令和7年度「菊陽町通学路交通安全プログラム」に基づく通学路等合同点検箇所一覧

【菊陽中部小学校】 令和7年5月8日（木）午前7時から

【令和7年9月30日現在】

武蔵ヶ丘小学校

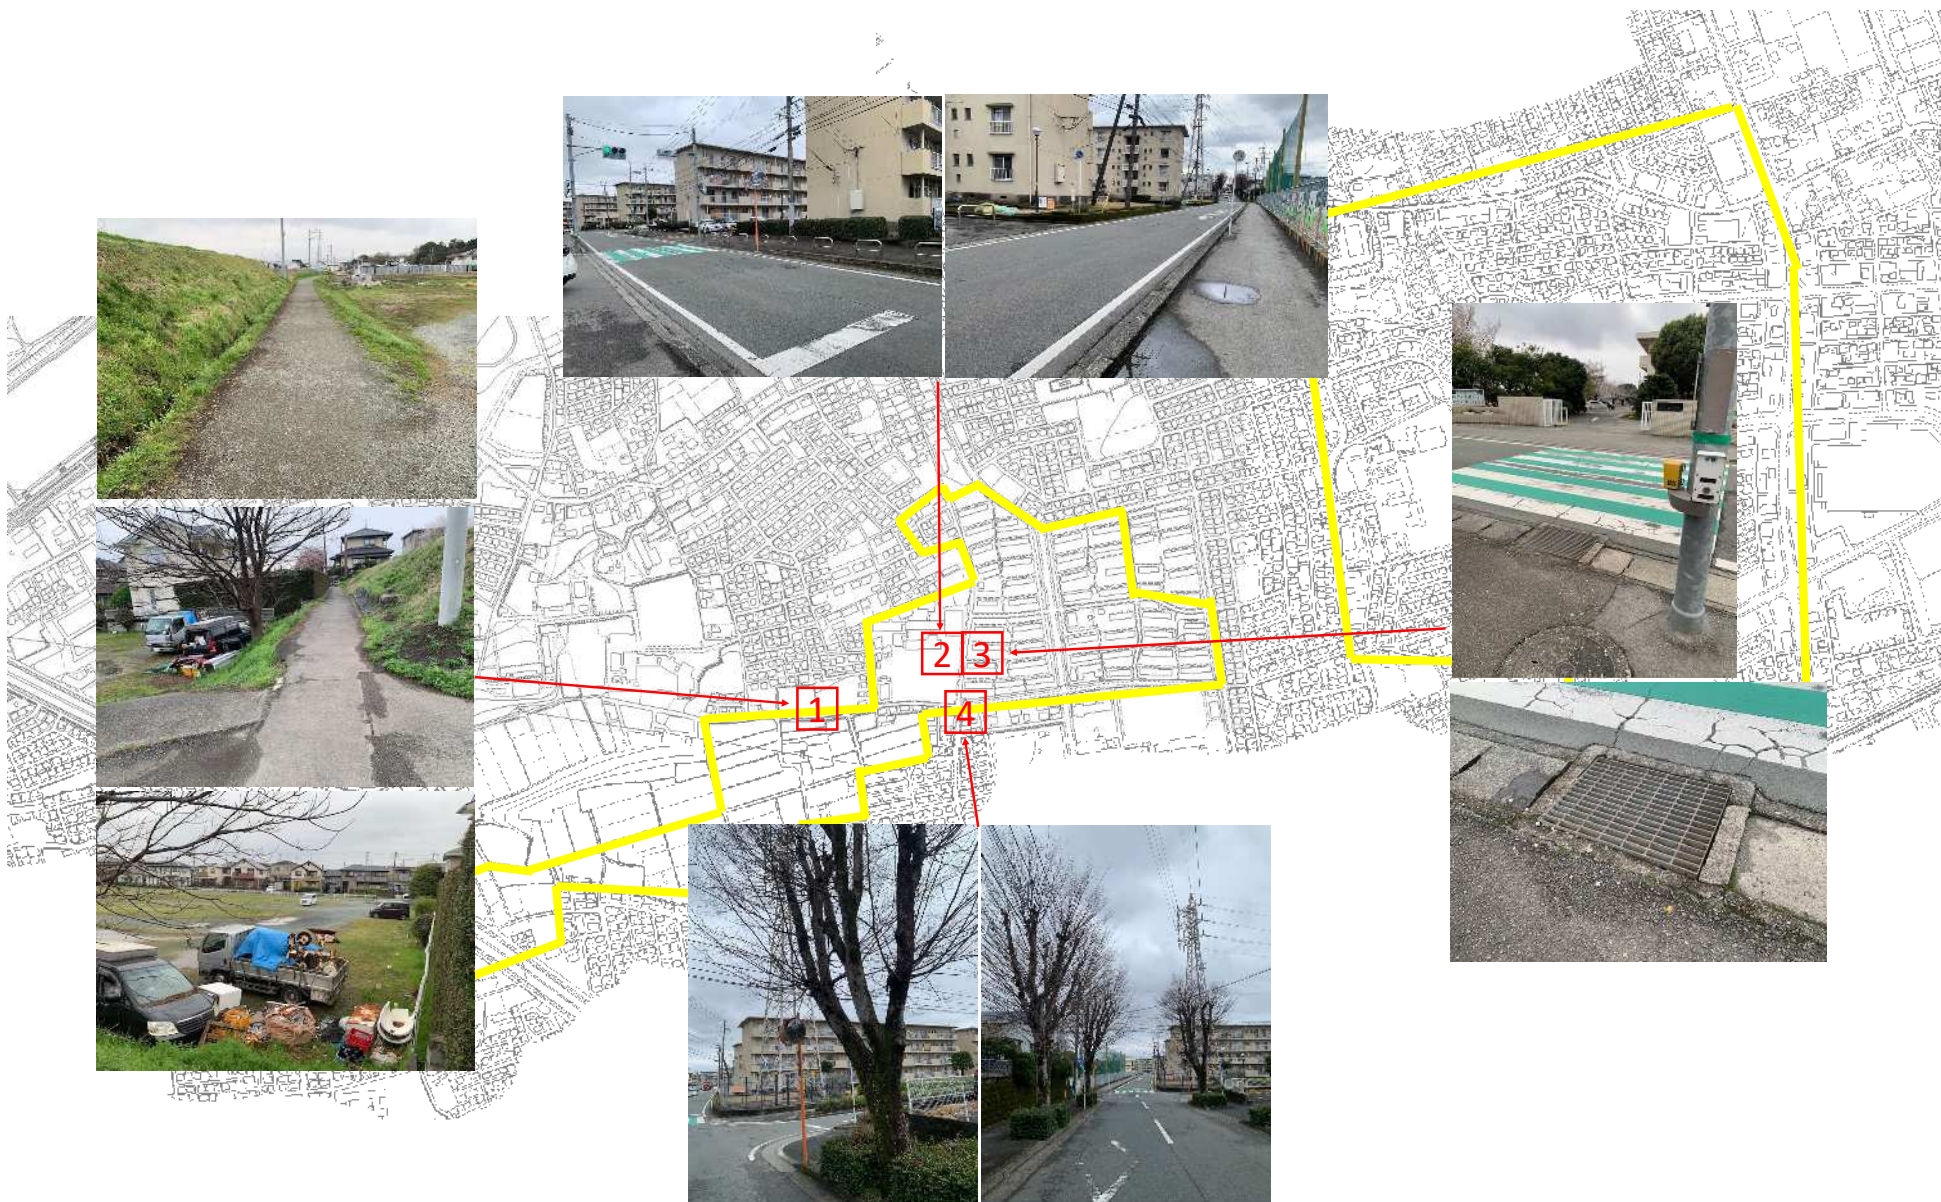
No.	地図 番号	路線名	危険箇所	状況	学校等からの要望	対策の内容	対策の進捗状況
1	1	町道八久保楡木線	町道八久保楡木線 MAKOTO建設の近くの砂利道	児童68名（30％）〔令和7年5月1日現在〕が通学路として登校している。中でも、1年生28名中、15名が杉の本地区であり、今後も杉の本地区児童の増加が予想される。 舗装されておらず狭い。自転車通学の学生も通行し混み合う。 通学路途中に不法投棄（車も1台あり）場があり、危険である。	里道砂利道の舗装と転落防止柵の設置 町道の通学路カラー塗装及び横断歩道（指導停止線）の設置 不法投棄解消	【警察】横断歩道はカーブで法面となっており視認性が良くないため、設置は難しい。 【建設課】里道は用地幅等、状況を確認して舗装を検討する。 転落の対策として防止柵又はラインによる視認性の向上を検討する。 町道の横断部においては、歩行者横断指導線やカラー舗装、徐行等の標示により安全対策を検討する。 【危機管理防災課】「通学路注意」看板の視認性向上（サイズアップ）を検討する。 【学務課】不法投棄については環境生活課へ情報提供する。	【建設課】今後実施予定（舗装打換・転落防止柵設置） 【危機管理防災課】 ・「通学路最徐行」看板×1設置済 ・「子ども多し注意」看板×1設置済 【学務課・環境生活課】土地所有者から土地を借りている人の所有物であり不法投棄ではないが、現在は撤去済
2	4	町道武蔵ヶ丘団地2号線	県営武蔵ヶ丘団地1棟前町道脇のカーブミラー	樹木の葉が生い茂る初夏ごろから、葉がカーブミラーを隠し、運転者側からの安全確認が十分でなくなることがある。	樹木の枝の剪定	【建設課】熊本市との境目であり、市とも協議を行っていく。	【警察】横断歩道の停止線及びダイヤモンドの塗り直し予定 【建設課】熊本市で剪定実施予定(R8.1月)

No.	地図 番号	路線名	危険箇所	状況	学校等からの要望	対策の内容	対策の進捗状況
3	2	町道武蔵ヶ丘団地5号線	武蔵ヶ丘小正門前横断歩道（信号有）	学校評価アンケートの保護者からの情報で「信号が赤でも、無視して通行する車両がある。」という指摘がある。速度制限は30kmだが、スピードを上げ通行する車もある。	交通安全用人形「飛び出し坊や」の設置 通学路であることを示す道路への表示 道路への「速度落とせ」の文字表示 路面のカラー化（武蔵ヶ丘中学校正門前と同様の対策を要望）	【警察・学校】押しボタン式の信号は運転手の見落としが多いので、児童へ車が止まるまでは横断しないよう指導をしてほしい。 【危機管理防災課】「飛び出し坊や」は土台がコンクリート製であり、逆に危険になる。「通学路あり」の文字表示について場所等を検討する。 【建設課】通行車両の減速を促すため、中学校前を参考に路面のカラー化を検討する。	【警察】横断歩道補修予定 【学校】横断時の左右確認の徹底等を含め、交通安全教育を全校挙げて推進中。 【危機管理防災課】「通学路注意」看板×2設置済 【建設課】12月入札予定
4	3	町道武蔵ヶ丘団地5号線	武蔵ヶ丘小正門前横断歩道・団地側歩道の側溝蓋	歩道の舗装が傷み、蓋が徐々に浮き上がっている状況。つまりいて転倒する児童がいる。	歩道の舗装 側溝蓋の補修 マンホールの段差解消	【建設課】側溝の補修、段差解消、歩道の舗装については対策を検討する。	【建設課】応急対策として合材で段差解消済（R7.7） 12月入札予定（歩道舗装）

菊陽西小学校

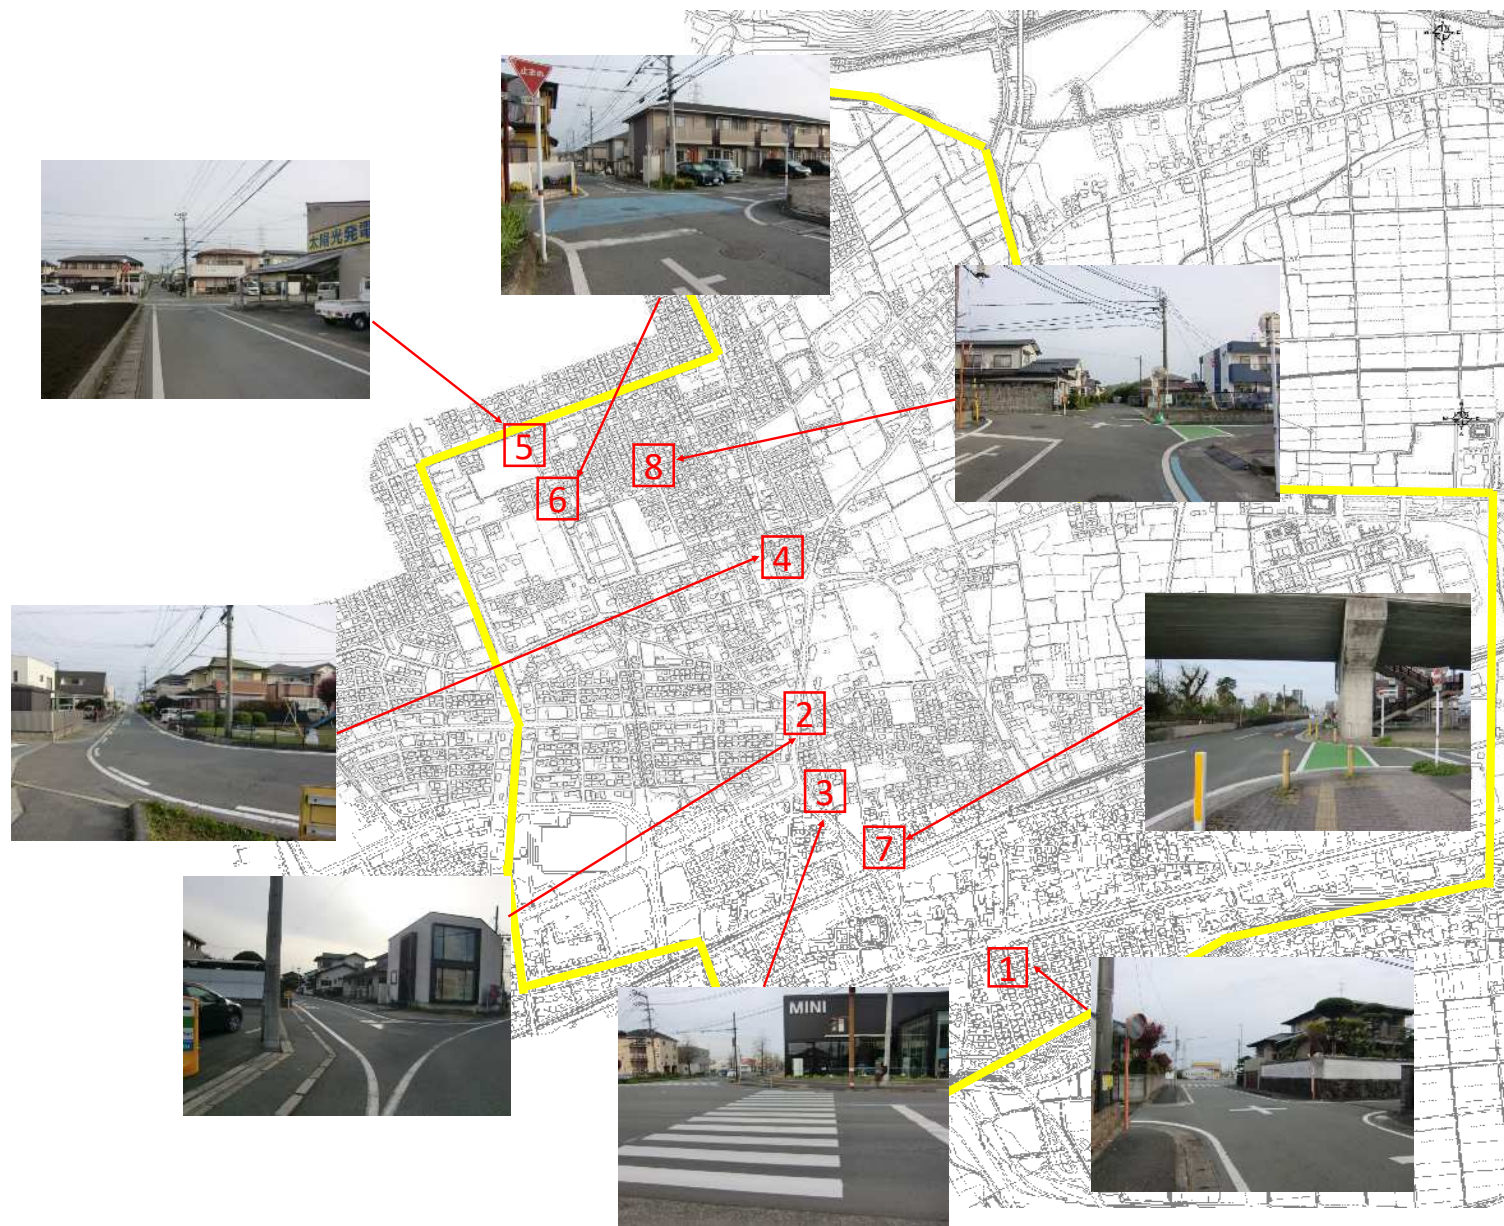
No.	地図 番号	路線名	危険箇所	状況	学校等からの要望	対策の内容	対策の進捗状況
1	1	町道青葉台13号線	菊陽バイパスから南の交差点	朝、夕の通学時に瀬田竜田線から来た車が、青葉台交差点の青信号が変わる前に速度を上げて通過する。	・道路標識 ・通学時間帯の規制 ・通学時間帯の進入規制 ・通り抜け規制	【警察】停止線の塗り直しを行う。通学時間帯の進入禁止や通り抜け禁止は地域に負担がかかり、付近の他の道路への影響が大きく、難しい。 【建設課】減速ドットラインの設置を検討する。	【建設課】12月入札予定
2	7	町道新成1号線 町道杉並木線	三里木高架橋下交差点	見通しが悪く、側道より停止線を越えて右左折する車が多く危険である。横断歩道もない。カーブミラーの角度も悪い(去年も計上)	・カーブミラーの調整 ・停止線の再補修	【危機管理防災課】歩行者が見えるようカーブミラーの調整を検討する。	【危機管理防災課】カーブミラー角度調整済
3	3	県道辛川鹿本線	ミニクーパー販売店前	横断歩道がでこぼこになっており、歩いても感じる程度。自転車が転倒する事もある。横断歩道であり事故の可能性が高い。	・再舗装	【熊本県】路面を平坦にする工事を行う。	【熊本県】実施済（R7.5月）
4	2	町道下沖野北線	木いちご前のファミリーマート横	西小南門よりファミリーマート方面へ来た車が一時停止をせずに右左折するため、木いちご方面より来た自転車や歩行者とぶつかる危険性がある。	・一時停止標識の設置 ・止まれ文字	【警察】一時停止の標識は民地との関係上交差点の直前に設置することができないため、効果が薄い。 【学校】交差点では安全を十分に確認するよう指導する。 【危機管理防災課】カーブミラーの支柱に注意喚起の看板設置を検討する。	【学校】全児童に電子黒板で該当箇所の画像を見せ、安全指導を行った。 【危機管理防災課】「止まれ交差点」看板×1設置済

No.	地図 番号	路線名	危険箇所	状況	学校等からの要望	対策の内容	対策の進捗状況
5	4	町道新山5号線	西小入口交差点より北への道	朝夕の交通量が多いだけでなく道も歩道も狭いため、車が離合する際は歩道を歩く場合でも注意が必要。	・運転者への徐行の指導強化（警察による指導）、及び子どもたちへの注意喚起（親、学校）	【警察】交差点の横断歩道の塗り直しを検討する。オレンジ色の30の道路表示は道路の状況を確認して再設置位置を検討する。	
6	8	町道新山3号線 町道新山4号線	新山北公園付近交差点(モイセスハウス津久礼前)	交差点の見通しが悪く、一時停止や横断歩道などが無い。注意が必要。	・東西に一時停止の設置をお願いしたい（交差点注意の看板は設置していただいた）	【建設課】東西方向の道路にドットラインの設置を検討する。 【警察】南側は一時停止規制があり、北側は行き止まりであり、一時停止規制はなじまない。新規に四方向の一停止規制は基準上できない。	【警察】立番（警戒活動）を実施 【建設課】12月入札予定
7	6	町道新山1号線 町道新山4号線	旧居酒屋えにし角の交差点	合志から光の森への抜け道及び鮮ど市場への買い物客の道路となっており、車のスピードが速く、朝夕は特に交通量が多い。交差点では車はスピードは緩めるものの、一時停止はほとんどしないので交差点を横断するのが危険。	・カーブミラーの改善要望を要望しているが改善には至っていない。 ・一時停止の取締り強化	【警察】定期的な取締り（パトロール）を継続する。停止線の塗り直しを検討する。通学時間帯の進入禁止や通り抜け禁止は地域に負担がかかり、付近の他の道路への影響が大きく難しい。 【危機管理防災課】注意喚起の看板の設置を検討する。	【警察】立番（警戒活動）を実施 【危機管理防災課】 ・「交差点注意」看板×2設置済 ・カーブミラー一式×1取替予定
8	5	町道新山1号線	九州太陽電池工業横の交差点	合志から光の森への抜け道となっている。最近は朝夕にかかわらず交通量が増えてきており歩行者は危険を感じる。	・引き続き、杉並台区、北新山区、新山区のゾーン30の検討をお願いしたい。	【警察】令和8年9月1日から生活道路における法定速度が30km/hに引き下げられる、道路交通法施行令の改正について周知していく。 【建設課】南方向の道路にドットラインの設置を検討する。	【建設課】12月入札予定

武蔵ヶ丘北小学校

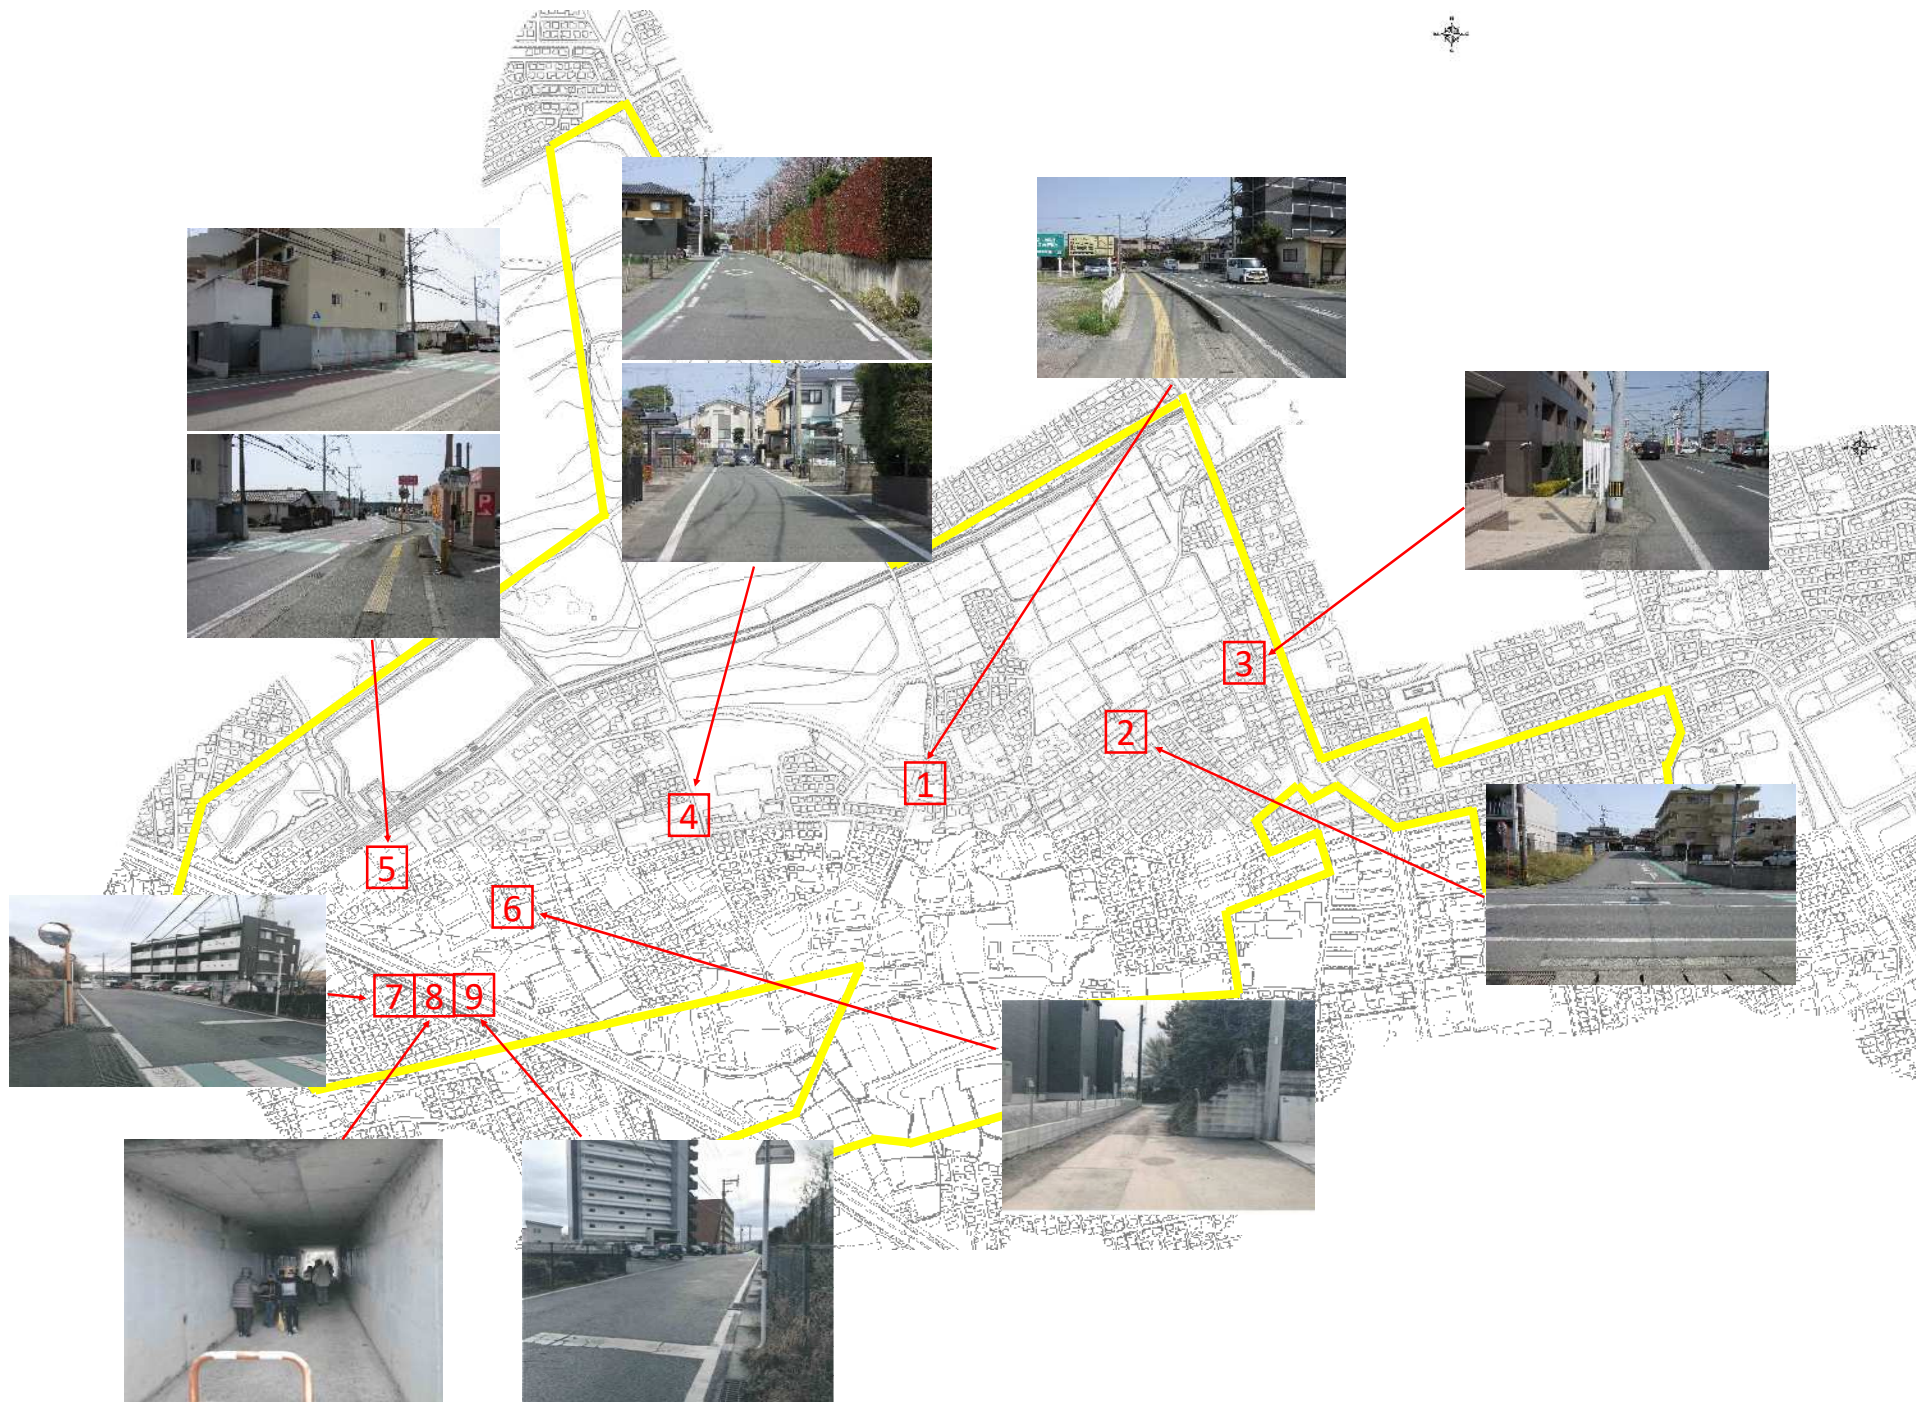
No.	地図 番号	路線名	危険箇所	状況	学校等からの要望	対策の内容	対策の進捗状況
1	1	県道熊本大津線	県道49号線のローソン熊本菊陽尚綱大前店～セブンイレブン熊本合志店の歩道	朝、徒歩通学の小学生と自転車通学の中学生が並行して通学している。一時期自転車通学の中学生に小学生がいる区間は自転車から降りて自転車を押して歩く指導があったが、守られていない。	・ 中学校への報告 ・ 南北にも車両用の信号機を設置できないか	【学校】歩行者が歩道を歩いているときは、自転車を降りて押して歩くよう指導する。	【学校】中学校から指導を実施している。 【警察】ローソン尚綱大前店先の交差点について、北側道路の幅員が狭いため、通常の信号機は設置できない。
2	2	県道熊本大津線 町道南八久保団地1号線	県道49号線の電鉄バス停（八久保）の信号機前の十字道路	朝夕の車の交通量がとても多く、特に朝7時35分～7時50分から49号線へ出る車が多く（南八久保区と八久保区から）危険である。 電鉄バス停（八久保）の信号機から南八久保区内を抜け道として利用している。	・ 「スピード落とせ」、「通学路注意」の看板等設置	【学校】裏門からの登校について検討する。 【建設課】グリーンベルトの設置を農政課と協議する。 【危機管理防災課】「通学路注意」看板及び「速度落とせ」路面表示の設置を検討する。	【農政課】R8.1以降実施予定 【危機管理防災課】 ・ 「通学路最徐行」看板×1設置済み ・ 「子どももし注意」看板×1設置済 ・ 「通学路注意」看板×1設置済
3	3	県道熊本大津線	県道49号線西部町民センター横の歩道	朝夕の車の交通量が多い中、近くの集合住宅前の歩道が途中から幅員が急に狭くなっている。また電柱もあり子どもたちは車道を利用している状況である。	・ 歩道の拡幅 ・ 電柱の移設	【熊本県】 ・ 歩道の拡幅は集合住宅が隣接しており難しい。 ・ 電柱の移設については所有者と協議を行う。	【熊本県】電柱移設に向けて電柱所有者と協議中
4	4	町道花立2号線 町道花立10号線	花立1丁目10番地区	道路が狭く、かつ車両の通行が多い。	・ 徐行の路面表示	【危機管理防災課】「速度落とせ」の路面表示を検討する。	【危機管理防災課】今後実施予定

No.	地図 番号	路線名	危険箇所	状況	学校等からの要望	対策の内容	対策の進捗状況
5	5	県道熊本大津線	ロッキー前の横断歩道	近くに信号があり、それに気を取られるのか、児童が手を挙げて渡る意思表示をしても、通り過ぎる車がいる。ダイヤモンドと横断歩道の標識はあるが、通学路の表示や飛び出し注意の置き看板がない。	・通学路の表示 ・飛び出し注意の看板	【危機管理防災課】「通学路注意」看板の設置を検討する。	【危機管理防災課】「通学路注意」看板×1設置済
6	6	町道花立16号線及び里道	花立地区	横断歩道があるところまで、迂回して登校しているが迂回路の一部がとても狭い。車1台が通っただけで、登校する児童が安全に交差できないため、児童は立ち止まって避けたり、歩道ではない、斜めに盛り上がった草むらに入ったりして危険である。	・道路の舗装、拡幅	【建設課】里道の舗装について検討する。 【危機管理防災課】カーブミラーの設置を検討する。	【建設課】12月入札予定 【危機管理防災課】設置箇所の確保が困難であるため、設置方法について引き続き検討する。

No.	地図 番号	路線名	危険箇所	状況	学校等からの要望	対策の内容	対策の進捗状況
7	7	高速道側道1号線	向陽台～高速下の横断歩道	ダイヤモンドと横断歩道の標識は設置されているが、広い道路で直線のため、抜け道として通ると思われる車がスピードを出して危ない。 また、車が渋滞する道であり、手前車線を通行する車が渋滞して、反対車線の車からは渋滞の車で死角になり、横断する児童の発見が遅れて、急ブレーキをする車がある。 そのため、遠くの運転手からでも目視できるように横断歩道ありと車道に書き、通学路の標識や飛び出し注意の置き看板を設置してほしい。	・通学路の表示 ・飛び出し注意の看板	【危機管理防災課】「通学路注意」「横断者注意」看板の設置を検討する。	【危機管理防災課】 ・「飛び出し注意」看板×2設置済 ・「通学路注意」看板×1設置済
8	8	高速道側道1号線	高速下	防犯灯がすべて切れている。 暗いので安全面が心配される。	・防犯灯の付け替え	【自治会】防犯灯については向陽台区が設置及び管理をしており、今後、区で修繕対応を行ってもらう。	【危機管理防災課】向陽台区において防犯灯修繕済
